CONCOURS POUR UN BATIMENT ADMINISTRATIF, A LAUSANNE

IIIe prix,

projet «Maison de Ville»,

Concours d'idées pour la construction d'un bâtiment administratif et l'aménagement de ses abords, à Lausanne.

Plan de situation :

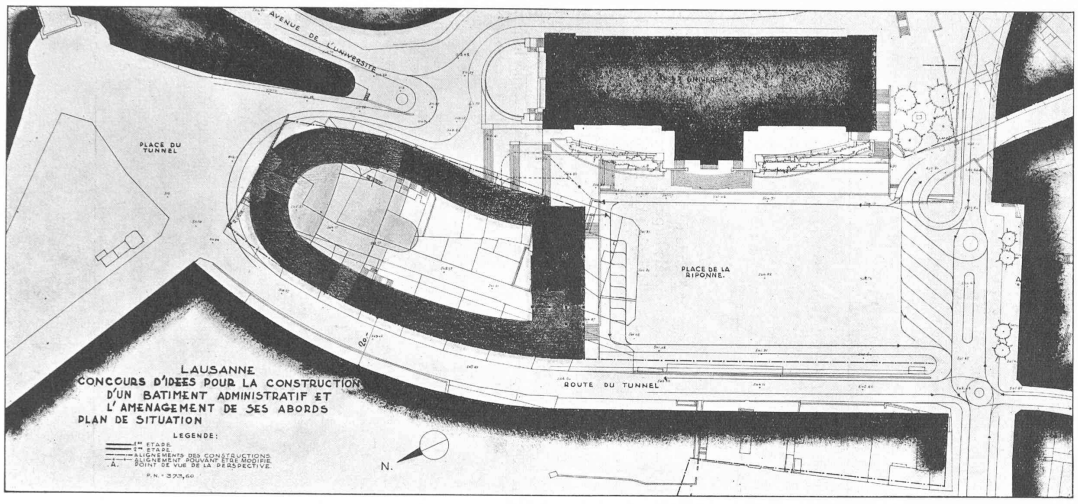
Projet intéressant, d'une belle tenue architecturale, à laquelle on pourrait toutefois reprocher de ne pas être en harmonie avec l'architecture de l'Université. La première période ne réaliserait pas un ensemble satisfaisant.

Les escaliers prévus à l'avenue de l'Université, et qui suppriment la circulation des véhicules, ne sont pas admissibles.

Le fait de prévoir, dans la deuxième étape, la suppression du restaurant, sans en indiquer le nouvel emplacement, est une lacune regrettable du projet.

Le parti en cour fermée est critiquable, malgré sa présentation avantageuse. La disposition intérieure est très bien conçue.

Plan de situation

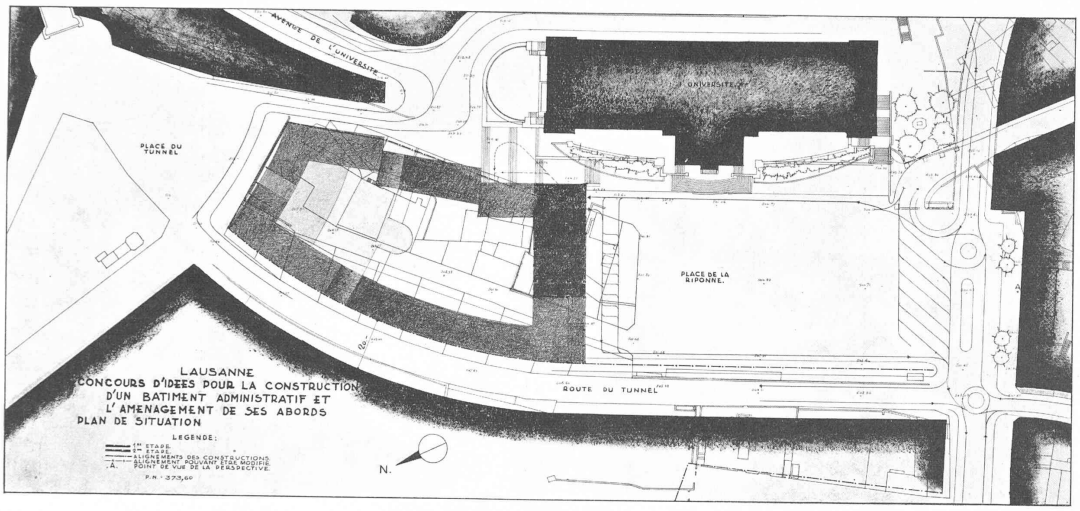
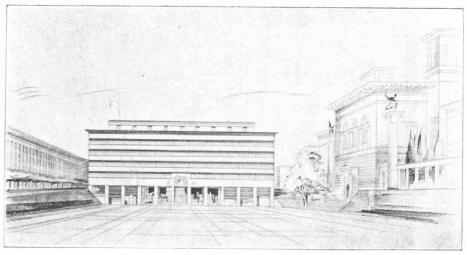
La variante n'est pas retenue.
